事故故障報告2件 2/17監視評価検討会における質問回答

- ・ 6号機 R H R ポンプ(B)圧力抑制室吸込弁駆動部シャフト折損について
- ・ 1 / 2号機排気筒ドレンサンプピットの水位低下事象

2020年3月25日

東京電力ホールディングス株式会社

1. 3 折損箇所詳細

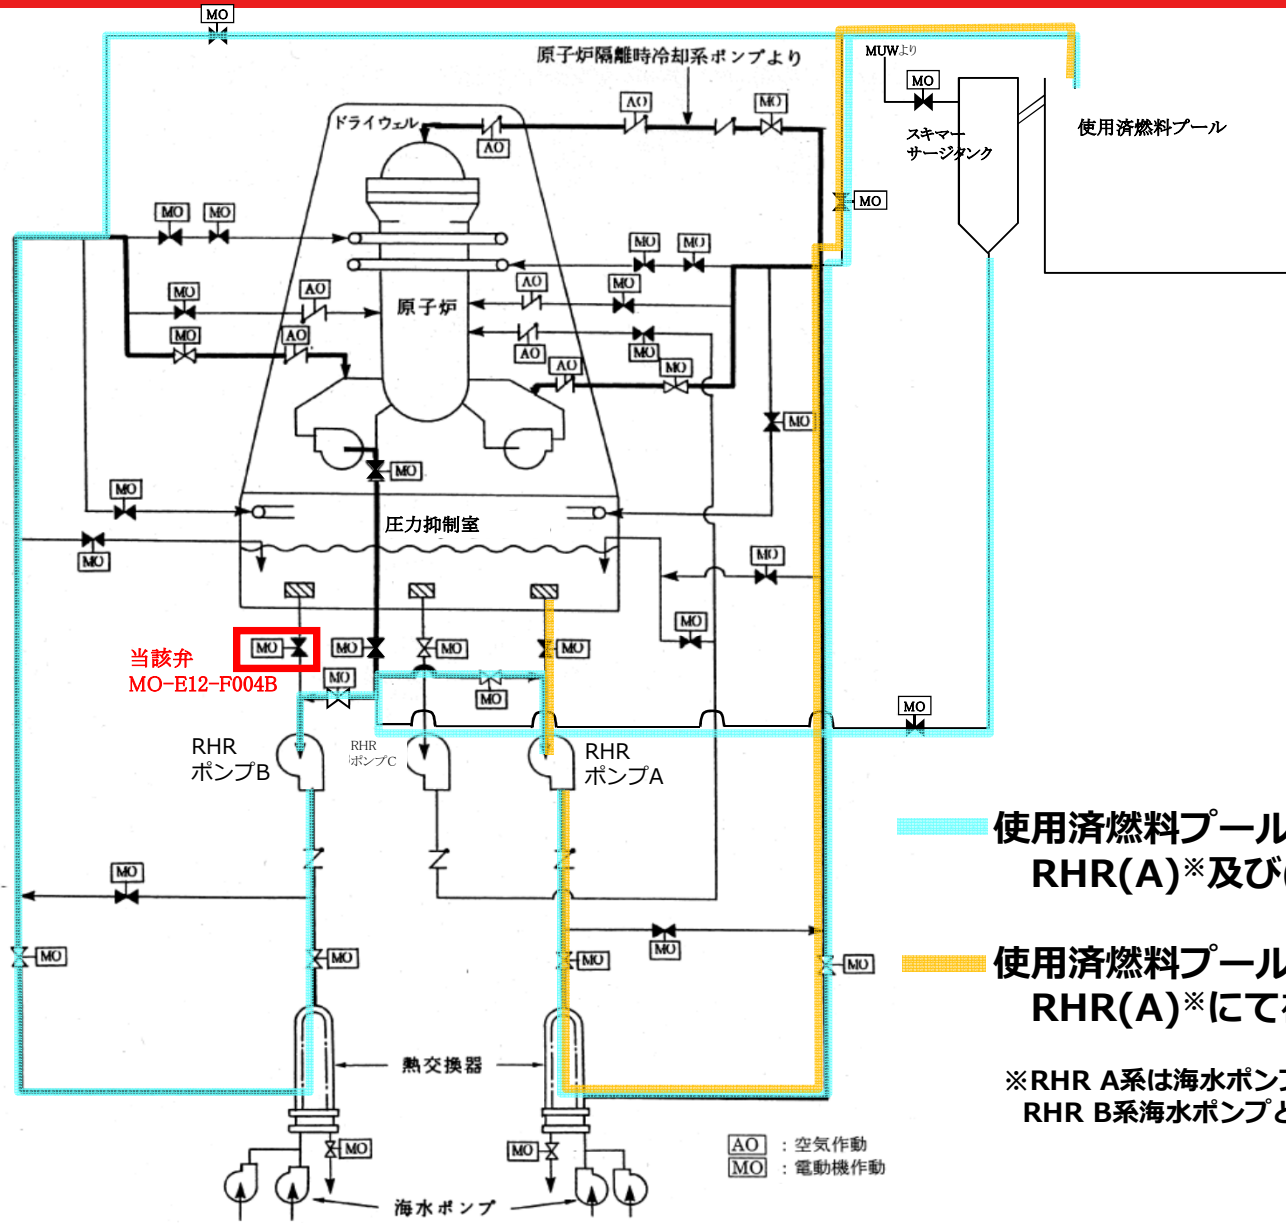
○当該弁の増し締めを実施しているが、その後の調査で増し締めできない弁であることがわかっている。品質管理上の問題をどのように考えているのか説明いただきたい。

- ・本操作を行うにあたり、経験上の知識や図面を基に増し締めの検討を進めたが、どの程度の増し締めが可能であるか不明確であったことから、通常当該弁の保守を行っている弁保守企業に確認することとした。
- ・次に、東京電力として弁保守企業から得られた情報に対し、グループ内での共有による技術的根拠の確認が行われなかったこと、並びに弁製造企業への確認を行わなかったことが品質上の問題点と考えている。

今後、シートリークを起因とする増し締めが必要となった場合は、ノウハウ及び実績などの確認を行うとともに、弁製造企業に増し締めの可否及び実施方法について確認を行う。その結果についてはグループ内で共有を図り、妥当性を確認する。また、得られた情報をノウハウとして蓄積し、統一の「技術的根拠」として活用していくことを考えている。

1. 8 2/17監視評価検討会における質問②-2

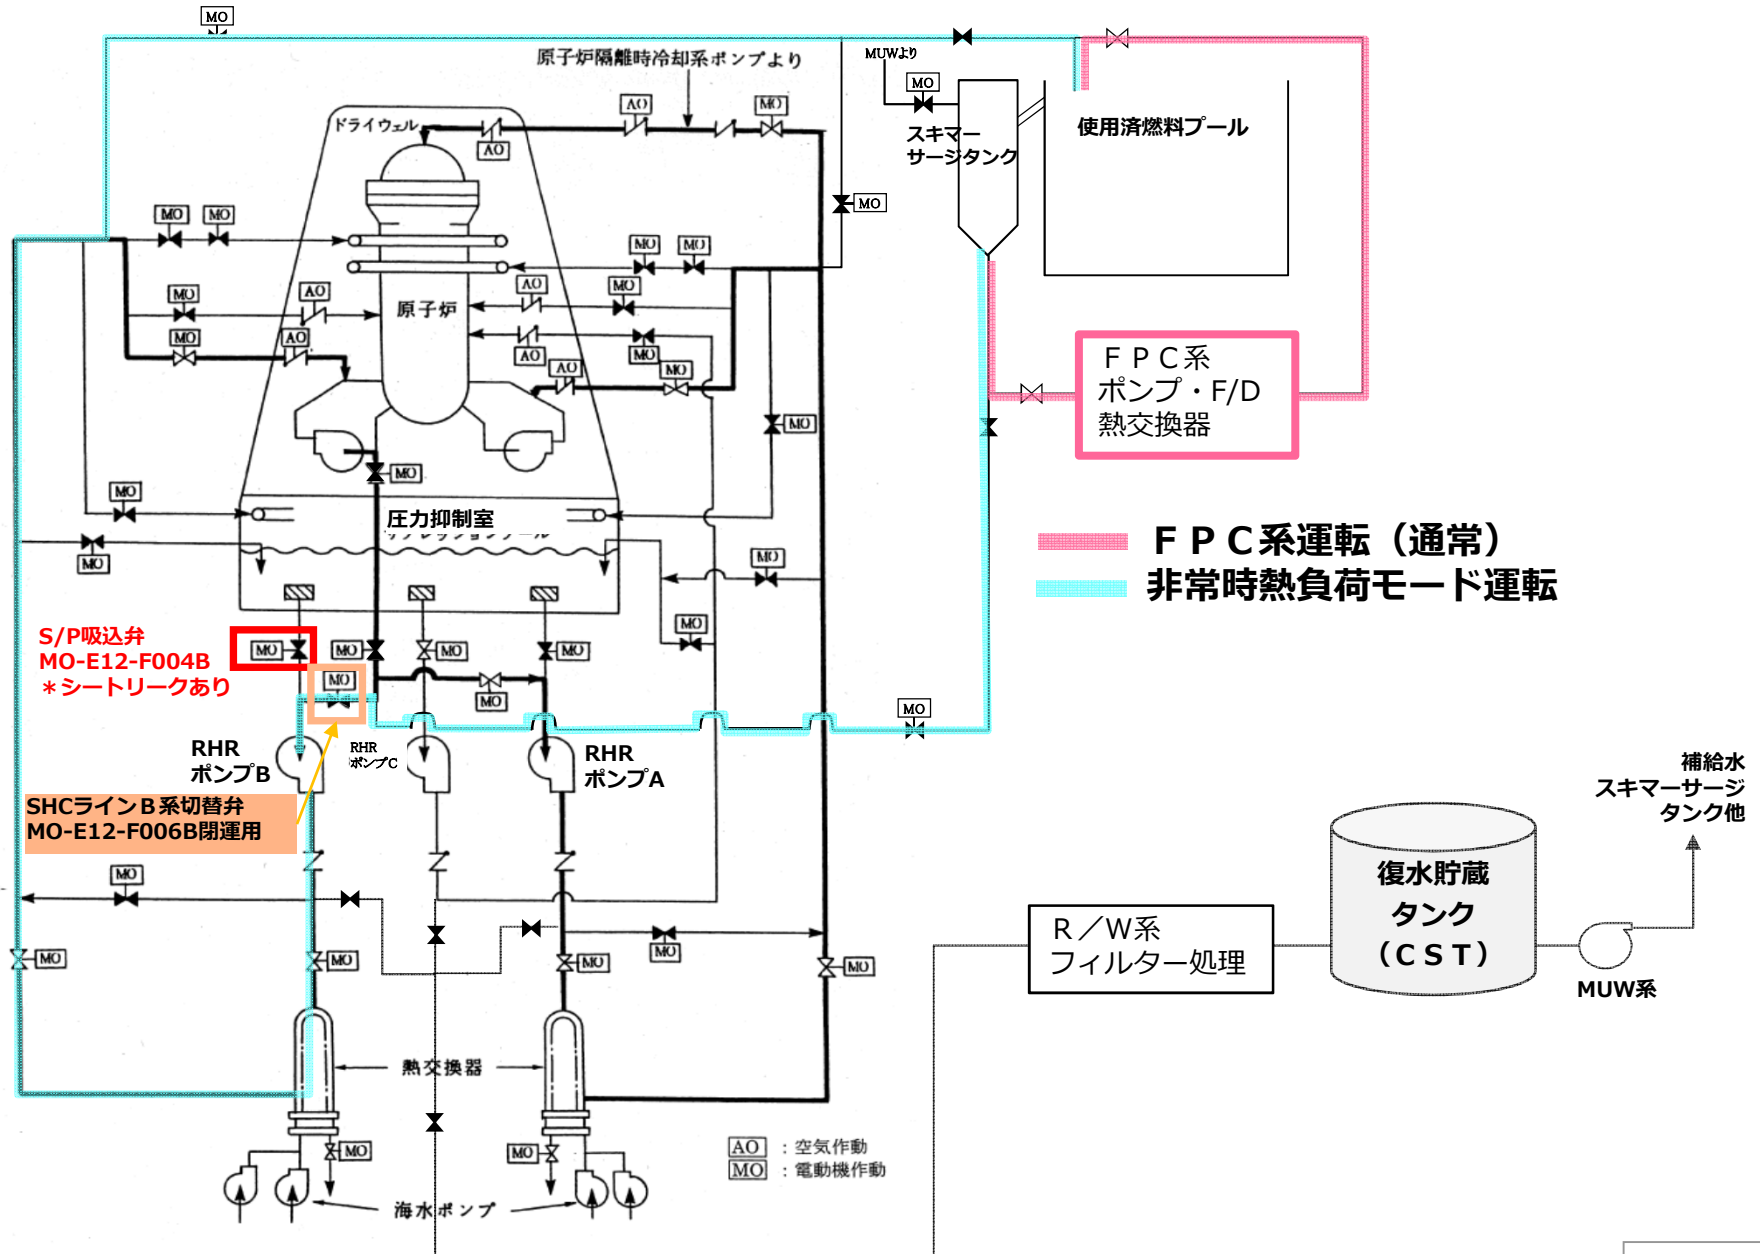
○現在も当該弁のシートリークが継続していると報告されている。RHR系統機能あるいは圧力抑制室の水位上昇等への影響について説明いただきたい。

回答

◆圧力抑制室の水位上昇への影響については、水位が上昇したとしても、液体廃棄物処理系にて処理可能であることから、影響はないと考える

- ✓ 圧力抑制室水位上昇：圧力抑制室の水位は現状低いレベルにあり、水処理が必要となるが水位を下げる事が可能である。
- ✓ 圧力抑制室の水は液体廃棄物処理系で処理した後、プラント保有水（補給水）として使用する。
- ✓ 1.9 系統概要図（FPC系、R/W系含む）参照
